Avis de produit (Field Safety Corrective Action MI 513-17-S)

Mise à jour - Fenêtre du repère lumineux du Biograph mCT et Biograph mCT Flow

Avis de sécurité à l'attention des clients **CAN 011-2017**

Re : Mise à jour - Fenêtre du repère lumineux du Biograph mCT et Biograph mCT Flow

Figure 1

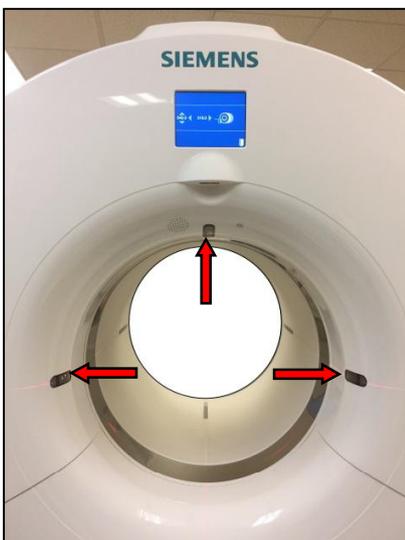
Nous vous avons informé que les fenêtres de repère lumineux (voir la figure 1) utilisées pour positionner le laser et intégrées dans le capot avant du Biograph mCT ou du Biograph mCT Flow sont susceptibles de se desserrer et de tomber. Si cela se produit, il existe un risque de contact avec les pièces électriques ou rotatives du statif dans l'éventualité peu probable où une personne passerait la main dans l'ouverture d'une fenêtre. Cela pourrait entraîner de graves blessures comme un choc électrique ou une blessure corporelle.

Notre prochaine mise à jour avec action sur site MI513/17/S entraînera le retrait et le remplacement du matériel de support des fenêtres de repère lumineux sur les systèmes. Les fenêtres collées seront remplacées par de nouvelles fenêtres de repère lumineux dotées d'une pince, qui constitue une solution plus fiable et rend toute chute impossible, sauf en cas d'application d'une force extérieure excessive.
